OBJET VERRIERES LE BUISSON - 91 - PA - révision générale du PLU

**Objet : demande avis sur le projet de Plan local d'urbanisme (PLU) de la commune de Verrières-le-Buisson (91370).**

Objet : Avis sur le Plan Local d'Urbanisme arrêté

SERVICE TERRITOIRES ET PROSPECTIVE  
BUREAU PLANIFICATION TERRITORIALE NORD

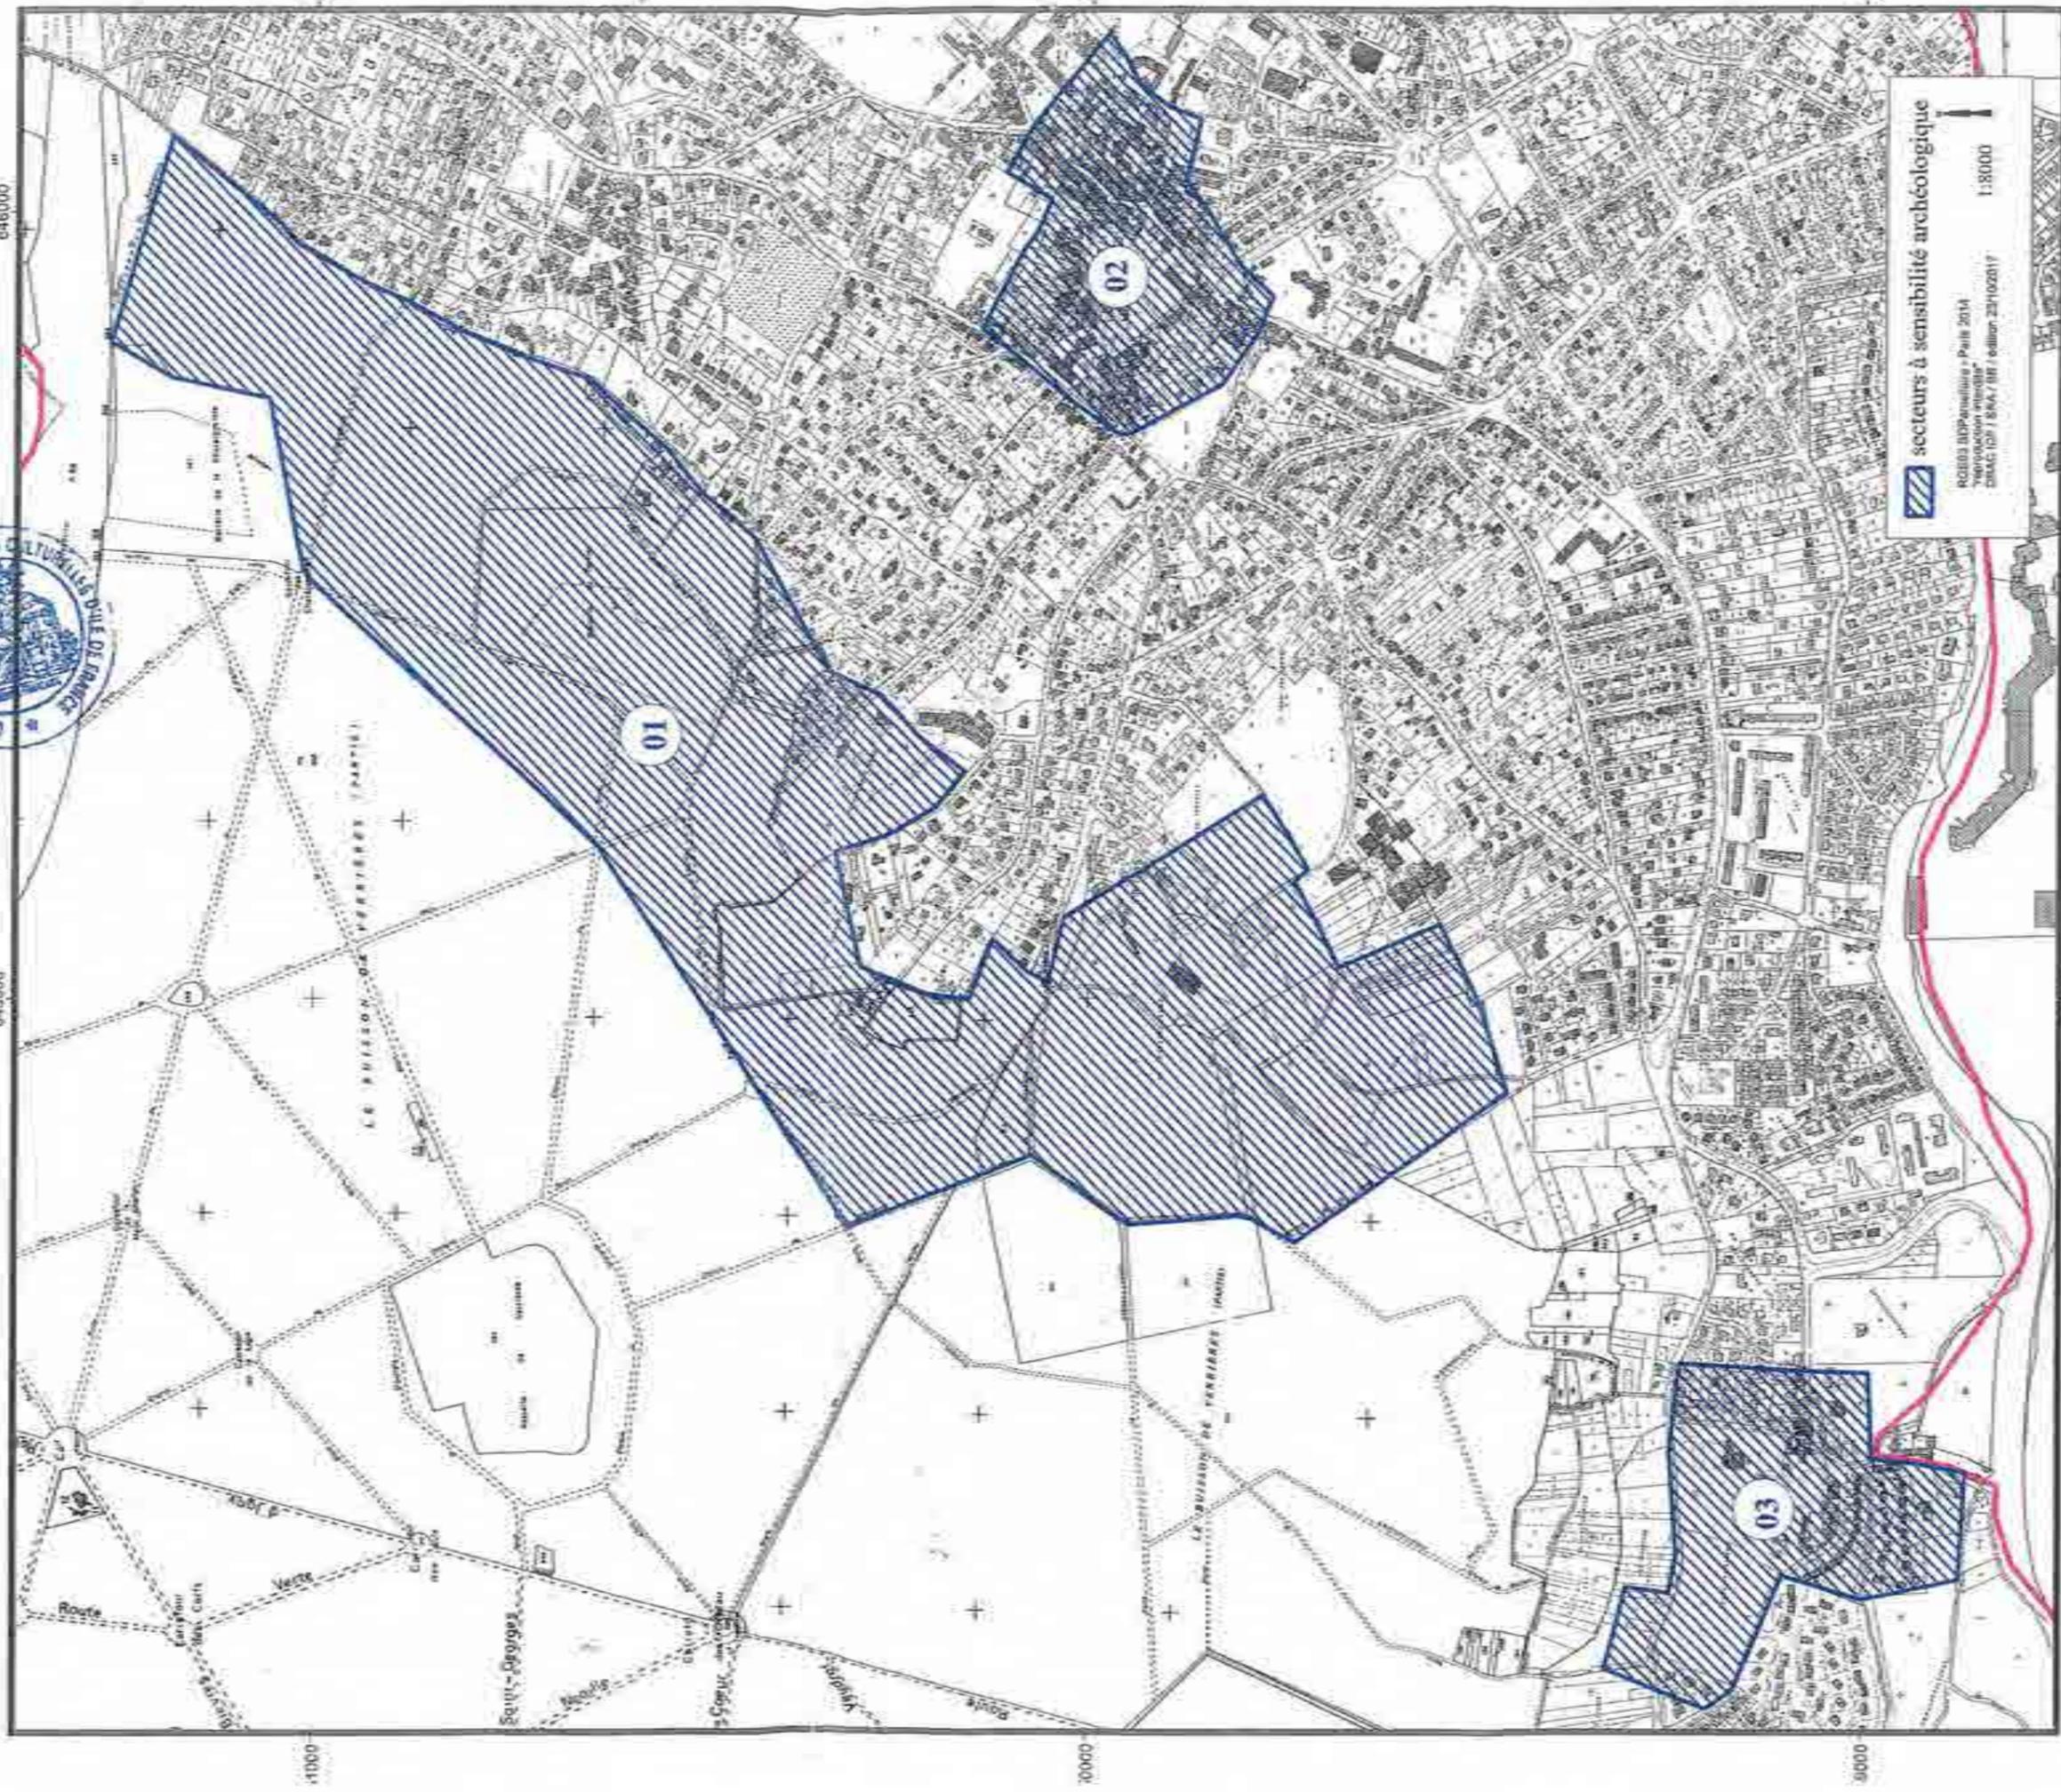
Le plan des servitudes gagnerait à bénéficier de plusieurs modifications qui permettraient de garantir une meilleure sécurité juridique du document :

- les limites du site classé et du périmètre des abords du Château de Vilmorin semblent erronées,
- le périmètre de protection du monument historique du Domaine de la Petite Roseraie situé sur la commune de Chatenay-Malabry déborde sur la commune de Verrière, ce périmètre doit donc figurer.

Afin de permettre de modifier ce plan, les limites des périmètres cités ci-dessus sont disponibles sur l'atlas du patrimoine à l'adresse suivante : <http://atlas.patrimoines.culture.fr/atlas/trunk/>.

### Proposition de modification du recensement des Espaces Naturels Sensibles en fonction des zonages du PLU

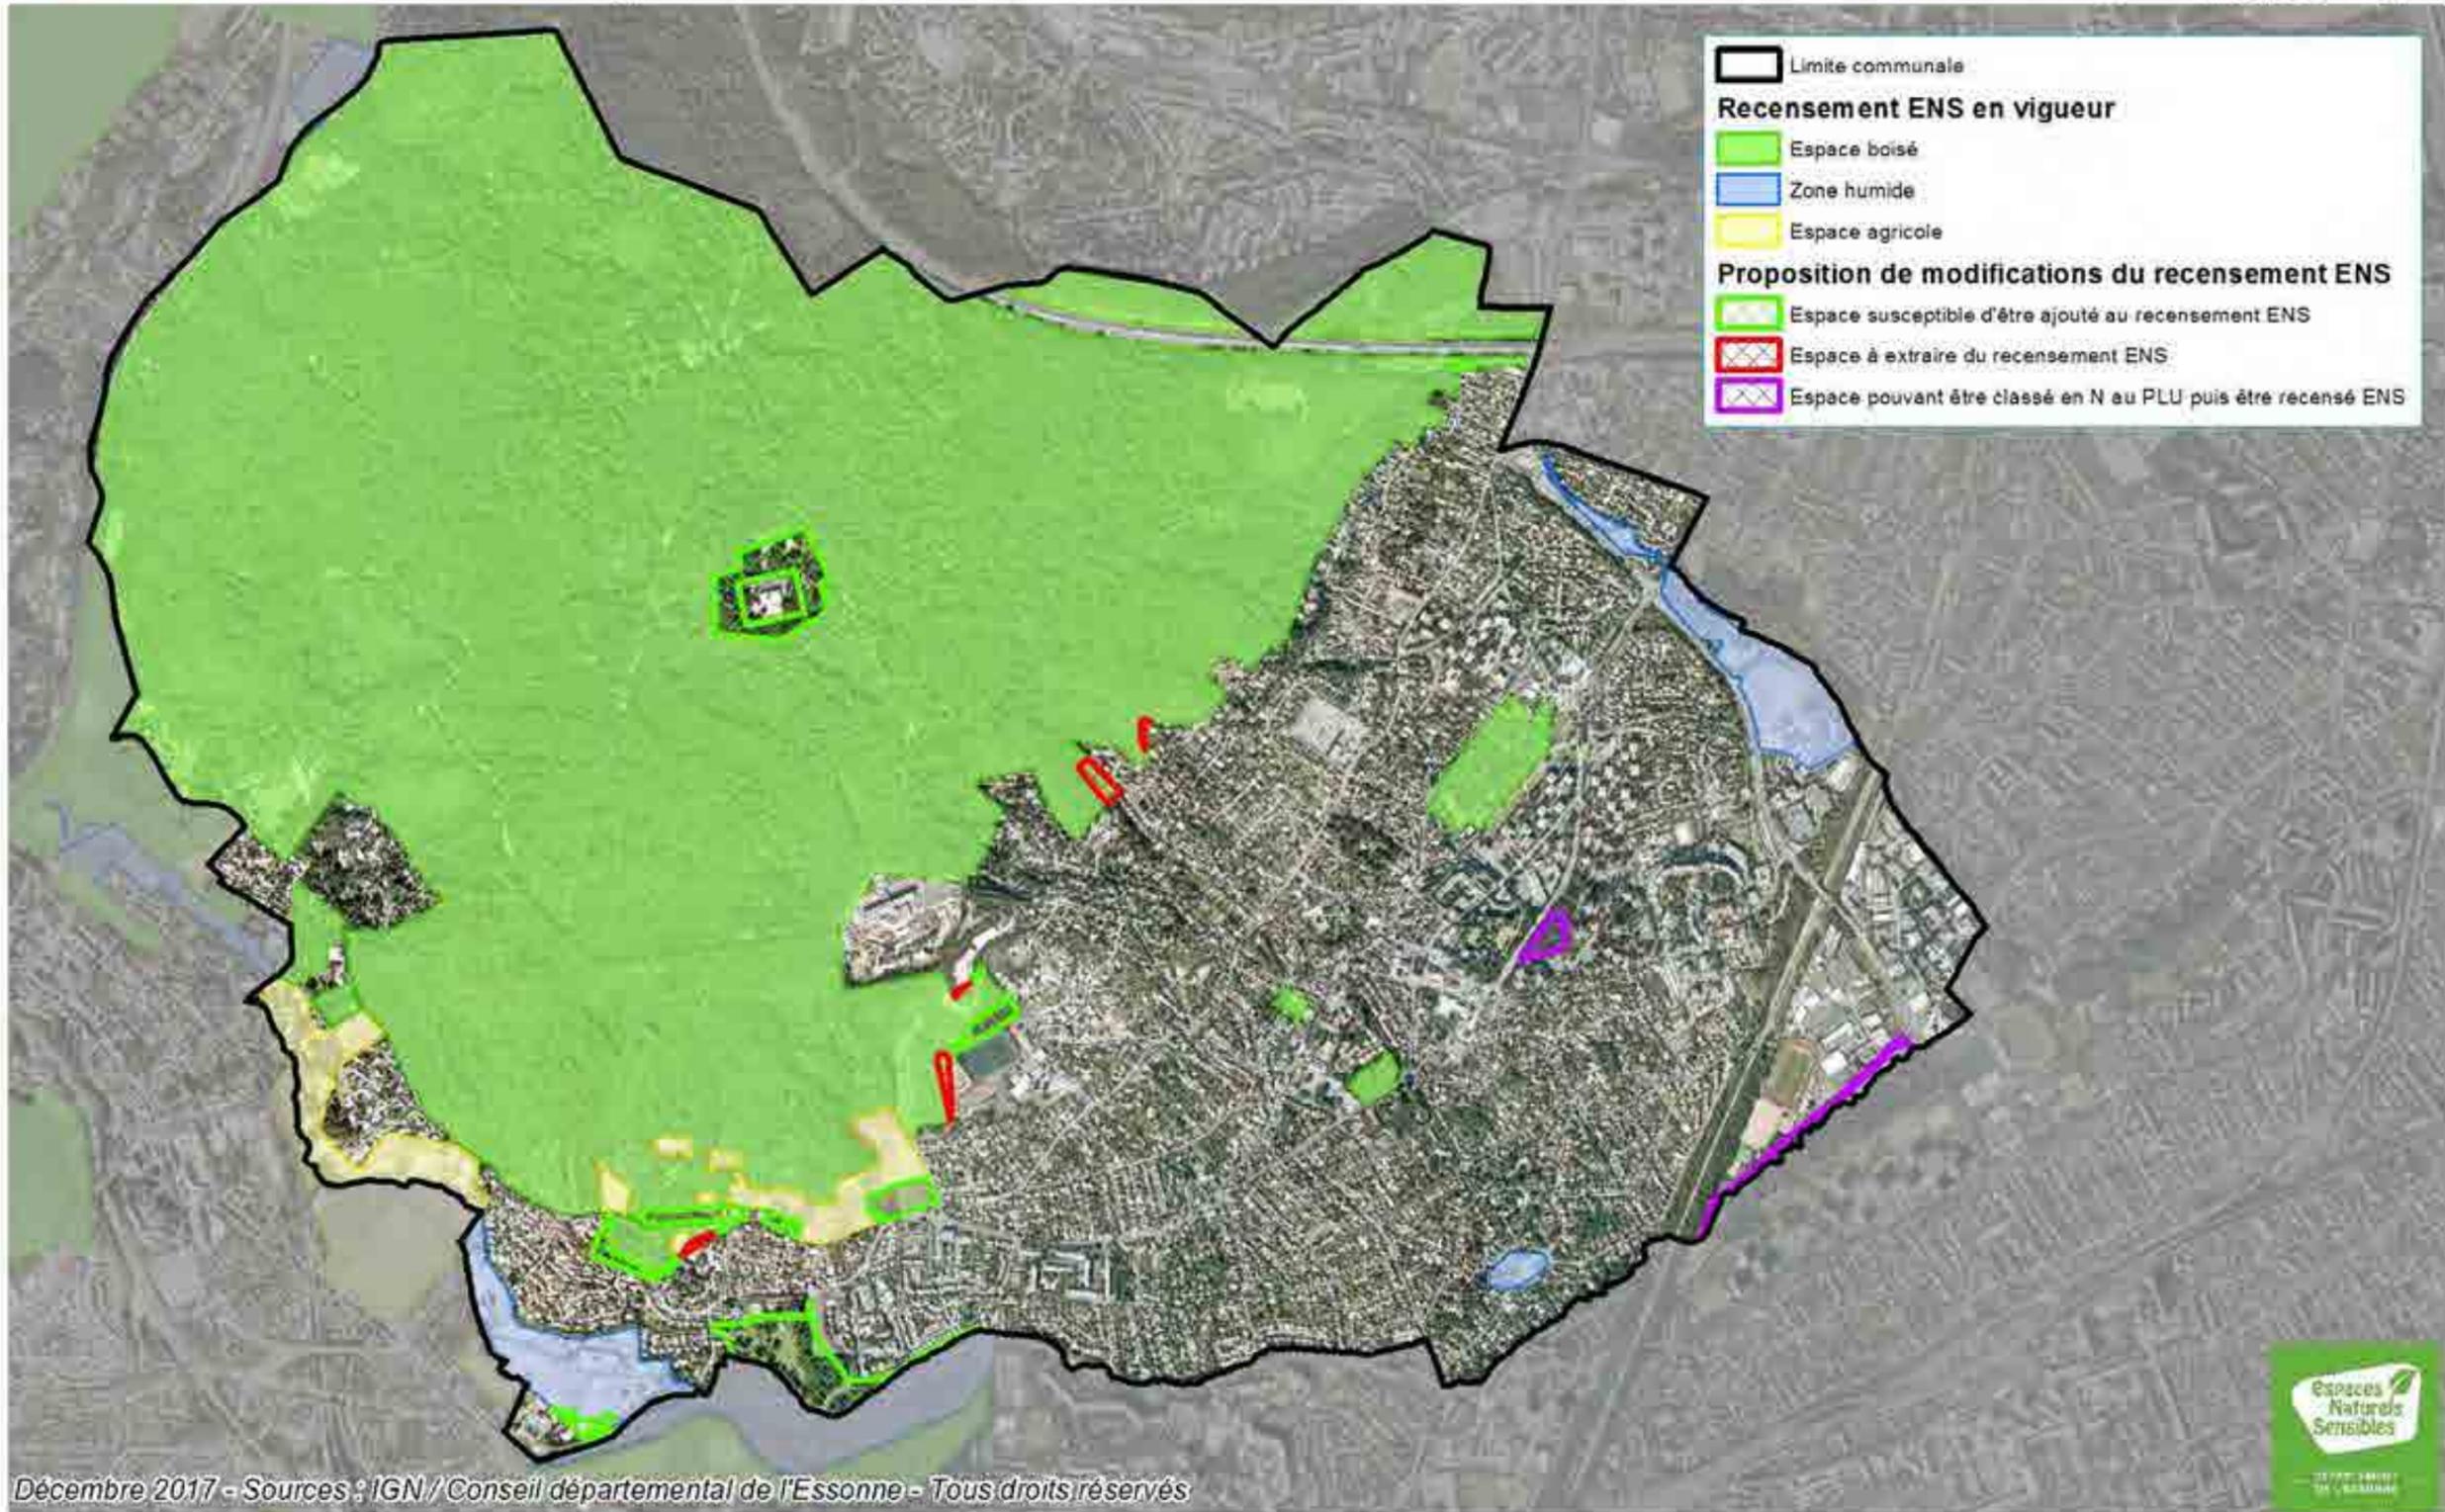
En outre, je vous informe que le recensement des ENS s'applique uniquement aux zones N des PLU (voire A sous réserve d'intérêt écologique avéré). Aussi, le Département, à compter de l'approbation du PLU, procédera, si nécessaire, à la modification des périmètres ENS afin de les adapter au nouveau plan de zonage. La carte figurant en pièce jointe, relative aux propositions de modification de cet inventaire, localise les ajouts possibles (quadrillés verts) sur le territoire communal. Les quadrillés violets indiquent les espaces pouvant faire l'objet d'un zonage N et d'un recensement ENS. Enfin, les quadrillés rouges indiquent les secteurs à extraire du recensement.
